Asunto: Recurso de Reconsideración

Referencia: Resolución Directoral N° 0181-2022-MINEM/DGAAE

Yo, Francisco Javier Yunta Toledo identificado con CE N° 001003025, en calidad de representante legal de BOW POWER S.A.C., a través de la presente carta, remito ante su despacho el Recurso de Reconsideración dentro del plazo de ley, contra la Resolución Directoral N° 0181-2022-MINEM/DGAAE, de fecha 7 de noviembre de 2022, notificada con fecha 7 de noviembre de 2022, mediante la cual se desaprueba el Estudio de Impacto Ambiental Semidetallado del Proyecto "Parque Eólico Torocco 112,2 MW"

III. FUNDAMENTOS QUE SUSTENTAN LA RECONSIDERACIÓN DE LAS OBSERVACIONES NO ABSUELTAS SEGÚN EL INFORME N° 0660-2022-MINEM/DGAEE-DEAE (en adelante el INFORME)

Fotografías complementarias en el paisaje de Colina metamórfica

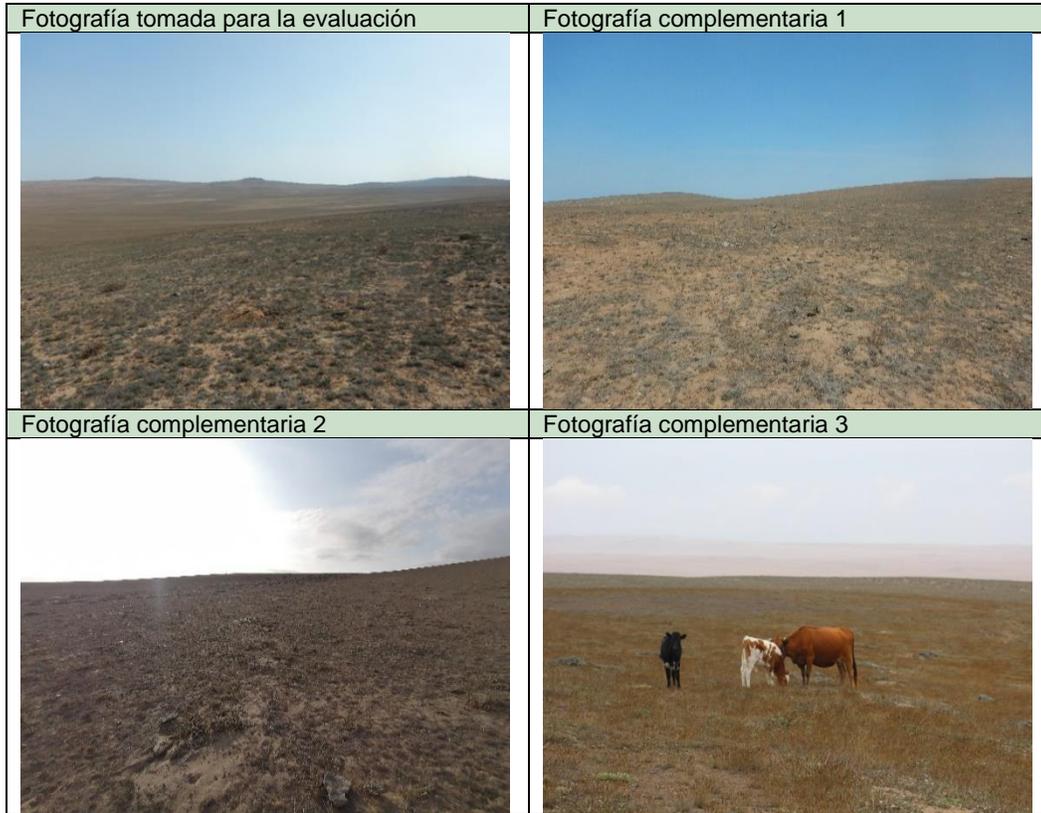
Al realizar la observación de la calidad visual del paisaje (CVP), es de clase B o Media (valor 16), dado que morfológicamente se percibió que presenta una colinas suaves "loma" (1); respecto a la vegetación presenta alguna variedad en la vegetación, pero solo uno o dos tipos "cobertura de loma" (3); el agua a simple vista es inapreciable o ausente, porque no se observan ríos, quebradas, lagos o lagunas cercanos (0); respecto al color presenta alguna variedad e intensidad en los colores y contrastes, pero no actúa como elemento dominante (3); respecto al fondo escénico se observa que el paisaje circundante incrementa moderadamente la calidad visual en conjunto (3), este paisaje es poco corriente o muy raro en la región con posibilidad de contemplar fauna y vegetación excepcional (se pueden identificar lomas en otros sitios de la región como la

De acuerdo a la descripción del atributo de “Color” de la guía del MINAM, se le asignará un valor 5 cuando en el paisaje se presenta combinaciones de colores intensas y variadas o contrastes agradables entre suelo, cielo, vegetación, roca, agua y nieve, escenario que no ocurre en el paisaje de “Colina metamórfica” donde la combinación de color no es intensa y variada. Si bien, es innegable que hay alguna variedad en el color generado por la presencia de la vegetación de loma sobre el ecosistema dominando de desierto costero, la diferencia entre las intensidades de color -objetivamente- no es intenso como se presenta en la fotografía tomada para la evaluación de paisaje de “Colina metamórfica”, donde se identifica “alguna variedad e intensidad en los colores y contraste de suelo, roca y vegetación”. A continuación, se presenta como nueva información mayores fotografías del lugar para sustentar lo indicado:

Fotografías complementarias en el paisaje de Colina eólica

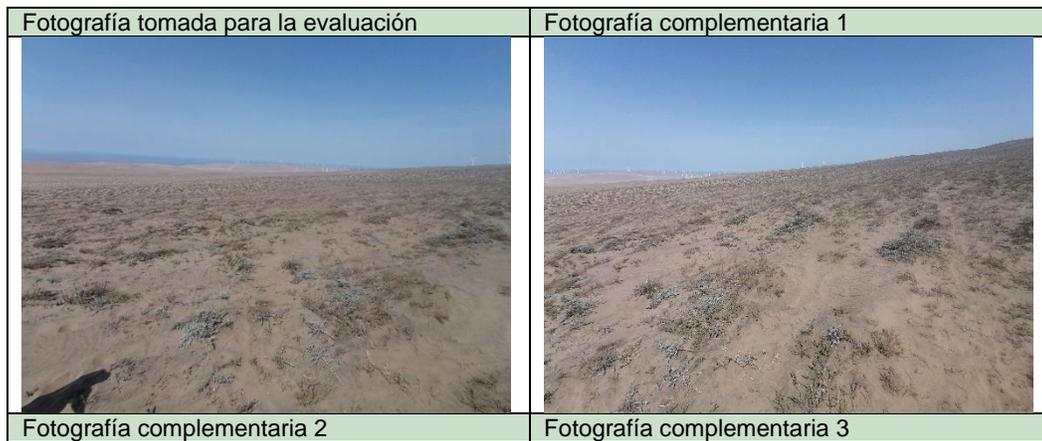
Al realizar la observación de la calidad visual del paisaje (CVP), es de clase B o Media (valor 12), dado que morfológicamente se percibió que presenta colina suave (1); respecto a la vegetación presenta poco contraste en la vegetación (vegetación herbácea de lomas) (1); el agua a simple vista es inapreciable o ausente, porque no se observan ríos, quebradas, lagos o lagunas cercanos (0); respecto al color presenta muy poca variación de color o contraste “colores apagados” (1); respecto al fondo escénico se observa que el paisaje circundante incrementa moderadamente la calidad visual en conjunto (3), este paisaje es poco corriente o muy raro en la región con posibilidad de contemplar fauna y vegetación excepcional (se pueden identificar lomas en otros sitios de la región como la loma Amará en Ica o la loma Cápac en Arequipa) (6), respecto a las actuaciones humanas la calidad escénica está afectada por modificaciones poco armoniosas, aunque no en su totalidad, o las actuaciones no añaden calidad visual (0) por la presencia de otros parques eólicos...”

De acuerdo a la descripción del atributo de “Color” de la guía del MINAM, se le asignará un valor 5 cuando en el paisaje se presenta combinaciones de colores intensas y variadas o contrastes agradables entre suelo, cielo, vegetación, roca, agua y nieve, escenario que no ocurre en el paisaje de “Colina eólica” donde la combinación de color no es intensa y variada. Si bien, es innegable que hay alguna variedad en el color generado por la presencia de la vegetación de loma sobre el ecosistema dominando de desierto costero, la diferencia entre las intensidades de color -objetivamente- no es intenso como se presenta en la fotografía tomada para la evaluación de paisaje de “Colina metamórfica”, donde se identifica “alguna variedad e intensidad en los colores y contraste de suelo, roca y vegetación”. A continuación, se presenta como nueva información mayores fotografías del lugar para sustentar lo indicado:

Acá se hace la aclaración que se ha corregido la valoración del atributo “actuaciones humanas”, toda vez que en la unidad de paisaje evaluado en el área de estudio no se identifica actuaciones humanas, por lo que tomaría un valor de “2”. Esta modificación no altera el resultado de la evaluación del paisaje, identificado como Clase 3 = Zonas de calidad media o alta y de fragilidad variable.

Monitoreo de Siniestrabilidad de Fauna Voladora

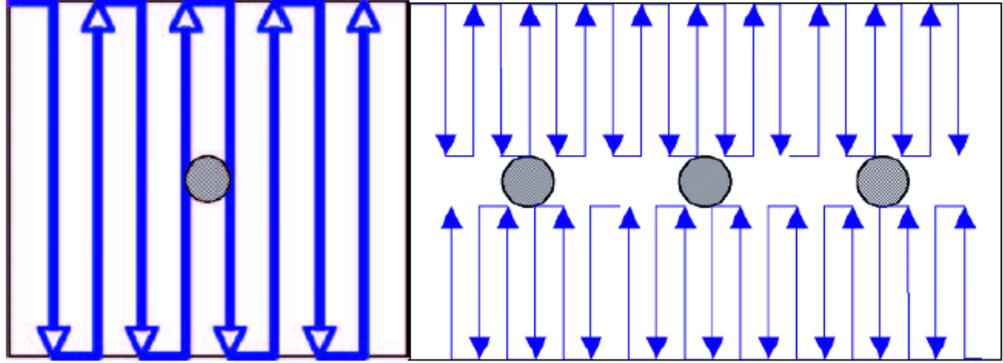
Finalmente, como se ha profundizado en la revisión bibliográfica y el análisis sobre el impacto de colisión de los componentes del Proyecto sobre esta especie (murciélago mastín), se ha optado por agregar como medida de manejo ambiental un plan de disuasión acústica para murciélagos, a fin de prevenir el impacto sobre las especies de quirópteros. Por ello, se actualiza el ítem 6.1.2.8 “Programa de Conservación de Fauna Voladora” presentado en los folios 002251 al 002254 (con Registro N° 3297551) de la siguiente manera:

Durante la fase de operación evaluará de manera trimestral la presencia de fauna voladora que hubiera colisionado o electrificado con los componentes del proyecto (aerogeneradores y/o línea de transmisión), generando un reporte histórico.

Se establece como metodología realizar una búsqueda intensiva de cadáveres o restos que se encuentren alrededor del aerogenerador & la Línea de Transmisión. Para el caso específico de los aerogeneradores se establecerá una superficie cuadrada de 100 metros x 100 metros con centro en base al aerogenerador, esta zona se recorrerá por el método de los transectos los cuales serán paralelos entre sí, como se muestra en la siguiente figura.

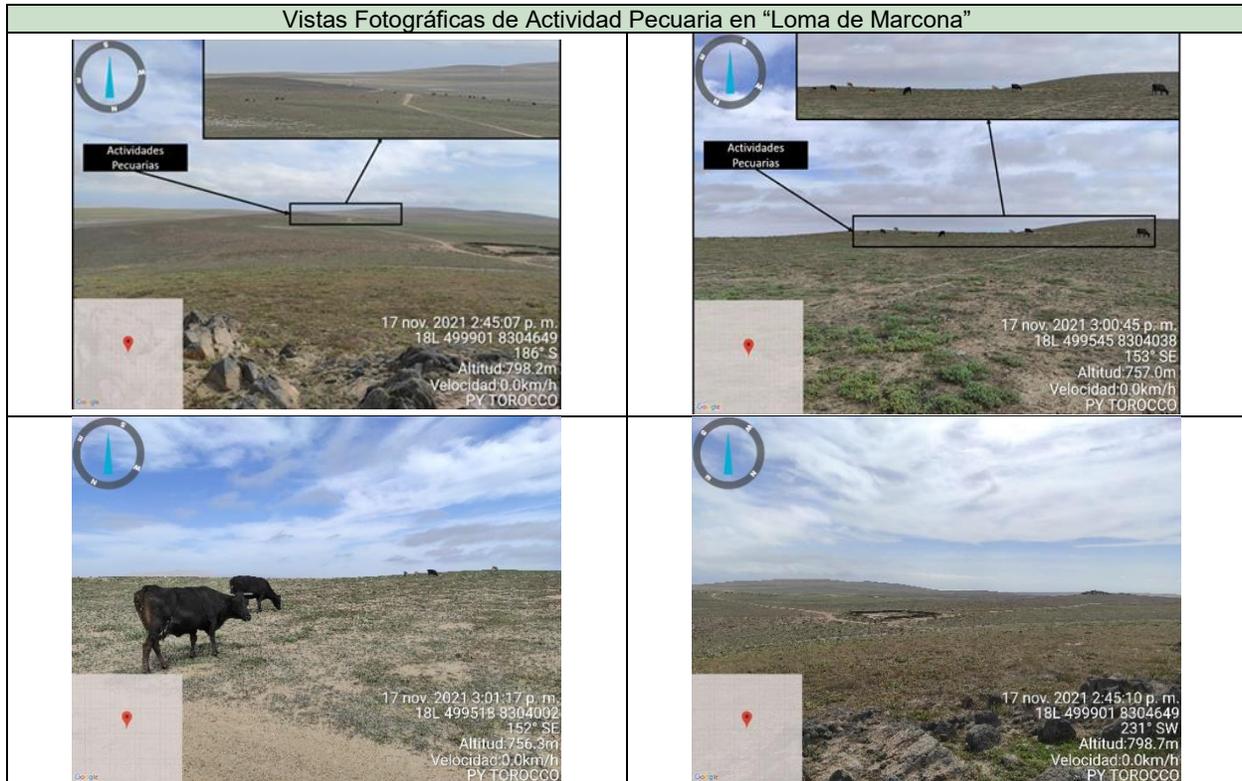
Literal f), numeral i), sub numeral i.1), con Registro N° 3297551 (Folio 291), en relación al análisis del atributo de extensión, el Titular indicó que, "(...) el impacto identificado como "perdida de cobertura vegetal" se analiza en términos del retiro de la capa de vegetación natural que cubre la superficie terrestre. Asimismo, de acuerdo a lo indicado en los criterios de extensión de la Tabla 5-6. "Atributos de los Impactos Ambientales", basado en la "Guía Metodológica para la Evaluación del Impacto Ambiental" (Vicente Conesa Fernández Vitora, año 2010, 4ta edición) la "extensión" de impacto "es el porcentaje del área afectada por el impacto específico" y la "Guía para la identificación y caracterización de impactos ambientales en el marco del Sistema Nacional de Evaluación Ambiental – SEIA" (aprobado mediante RM N° 455-2018-MINAM) indica que la "extensión está asociada a la huella del proyecto". En ese sentido, el impacto específico es la "pérdida de cubierta vegetal" de loma por el emplazamiento de la huella del proyecto, y esta pérdida representa el 1.24% del área total de la cobertura de loma identificada en el área de influencia del proyecto, por tanto, se considera el impacto con una extensión puntual". Al respecto, de la revisión de la descripción del referido impacto (Folios 2084 al 2087) en relación a lo observado en el sub numeral i.1), se evidenció que el Titular ha considerado la extensión "Puntual" (EX=1), no obstante, se advierte que el Titular omitió lo señalado por la metodología de evaluación de impacto ambiental empleada, debido a que no añadió cuatro (4) unidades a la valoración consignada⁷³, considerando que al menos 17 aerogeneradores y las actividades asociadas del Proyecto se instalarán y ejecutarán sobre el "Ecosistema Frágil Loma Marcona"^{74,75} que, por sus características, corresponden a lugares cruciales o críticos. De esa forma, el referido impacto de extensión puntual, que supone una intervención en un lugar crítico (en este caso, la pérdida y alteración de hábitats en el Ecosistema Frágil "Loma Marcona" determinado por SERFOR); pasaría a tener un valor del atributo de "extensión" igual a 5 (EX=5). Por lo tanto, se considera que el presente numeral no ha sido absuelto.

En relación a esta observación debemos indicar que el impacto de "perdida de cobertura vegetal", se analizó en términos de la huella del Proyecto sobre la unidad de vegetación de "loma efímera" y "loma herbácea" y su relación al área de influencia de Proyecto, esta huella del Proyecto sobre loma representaba menos del 10% del área de influencia (1.25 % de la loma identificada en el área de influencia y 0.19% respecto al polígono aprobado por SERFOR), por lo cual se consideró un impacto puntual.
